Dodatek č. 1 ke Smlouvě o dílo **ze dne 25.11.2024**

Shora uvedené smluvní strany se dohodly na uzavření dodatku č. 1 (dále jen „dodatek“) ke Smlouvě o dílo ze dne 25.11.2024, která byla uzavřena se zhotovitelem jako vybraným dodavatelem veřejné zakázky nazvané: „**Evropské domy v krajích – stravovací zařízení, ul. Švendova č.p. 1282 HK - SP**“ (dále také „veřejná zakázka“).

Evropské domy v krajích - stravovací zařízení, ul.Švendova č.p. 1282 HK - SP

ZL 1

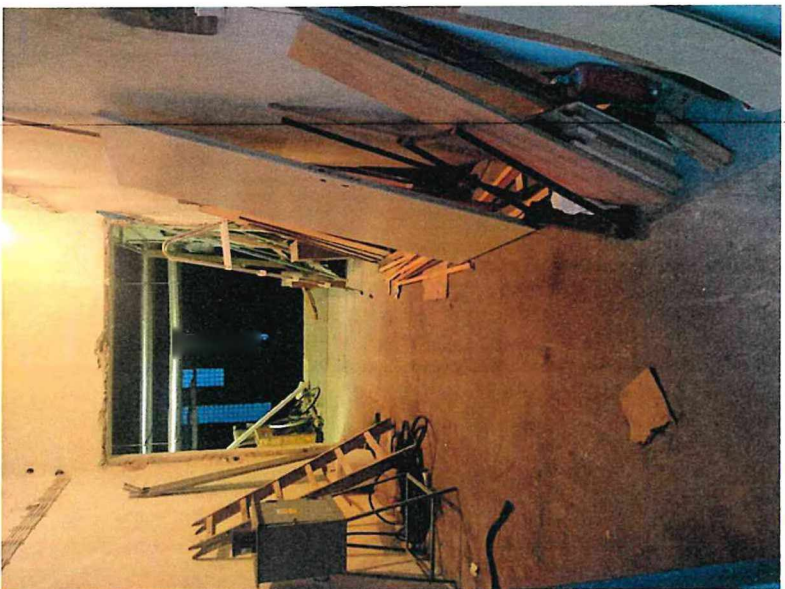
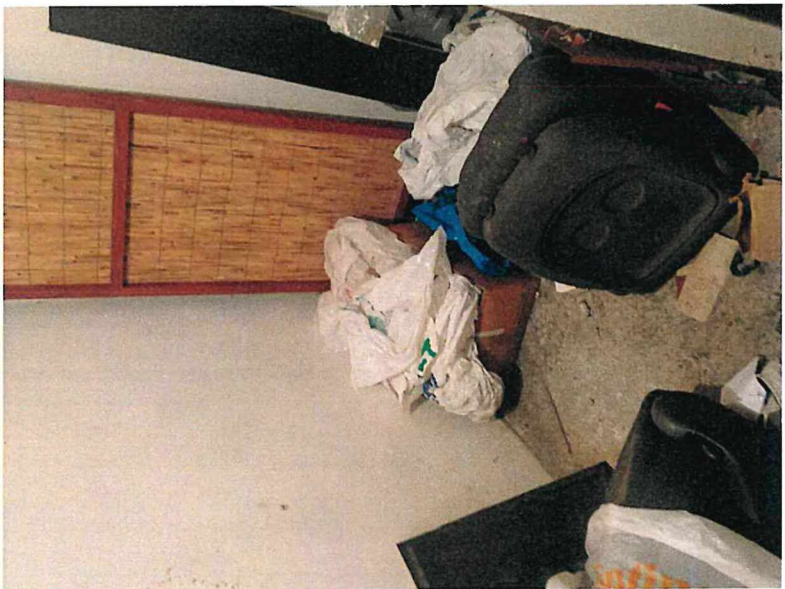
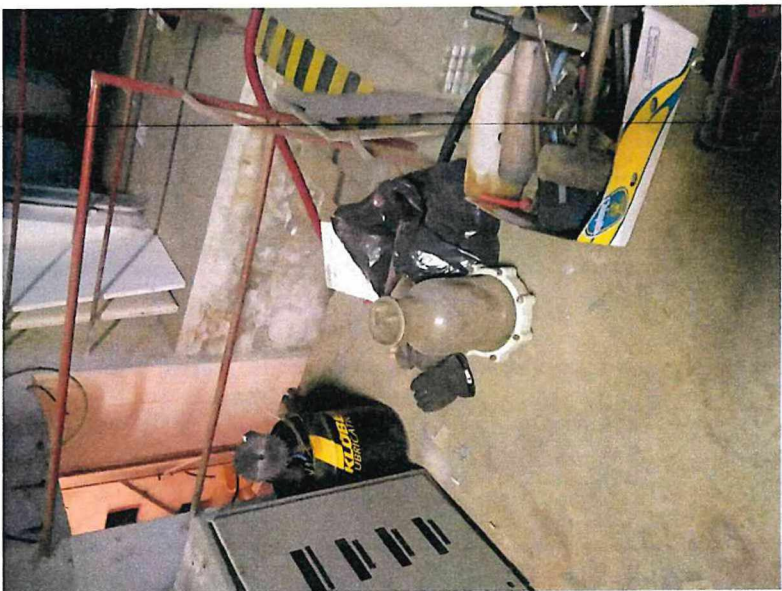
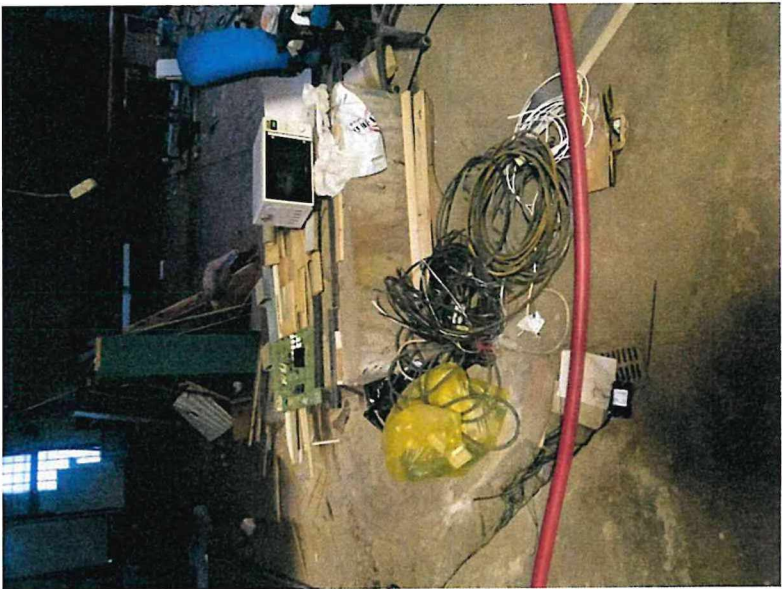
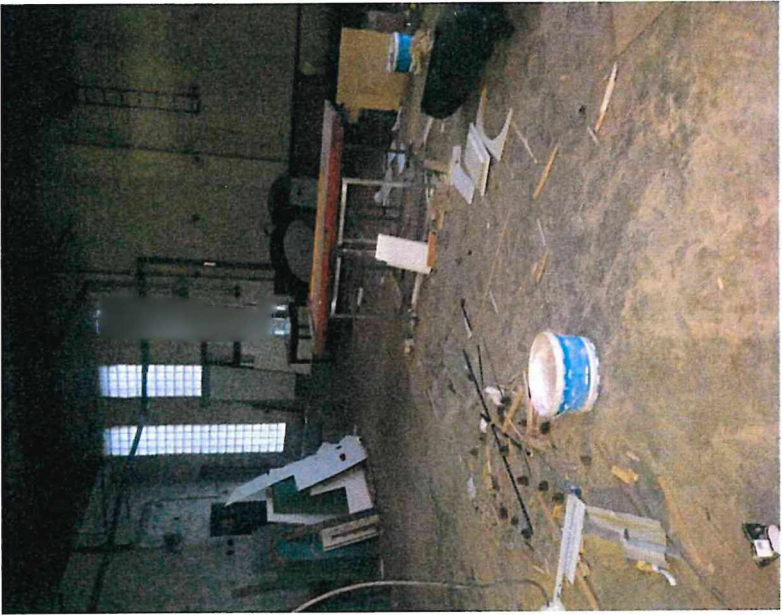
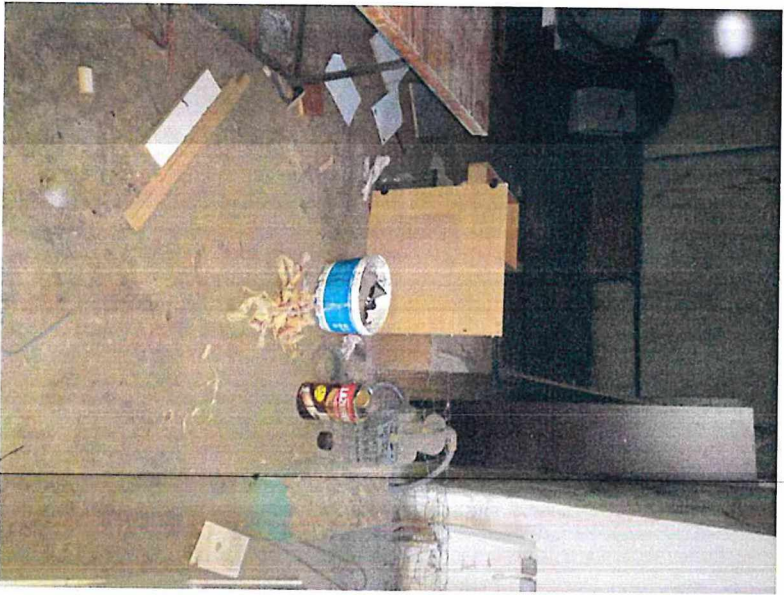
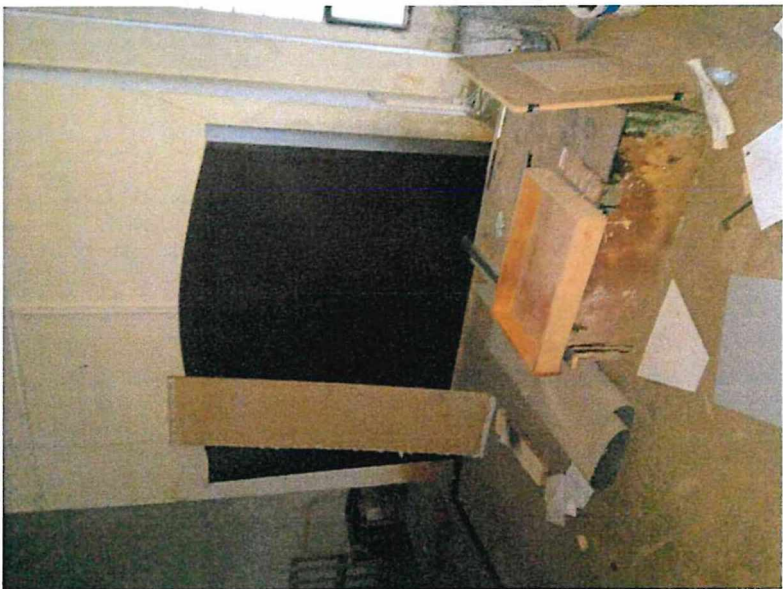
- 1.1.A. : Nevyklizené prostory staveniště při předání staveniště dodavateli prací
1.1.B. : Nechráněný tepelný výměník - PD tento bod neřeší

2.A. : Při předání staveniště bylo zjištěno, že vnitřní prostory staveniště nejsou řádně vyklizeny od různých odpadů, vyklízení prostor je pro zahájení stavebních prací nutné a tyto práce budou provedeny

2.B. : Uživatelem SNKHK tepelného výměníku byl vznesen požadavek na druhém KD 16.01.2025 „nutnost ochránit vnitřní předávací stanici a rozdělovač proti teplotám pod nulou,,. Na základě tohoto požadavku bude provedeno zaizolování tepelného výměníku jako celku

- 1.2.A. : Budou vyklizeny vnitřní prostory staveniště s odvozem na příslušnou skládku
1.2.B. : Bude provedeno zateplení tepelného výměníku jako celku pomocí obložení z OSB a izolantu
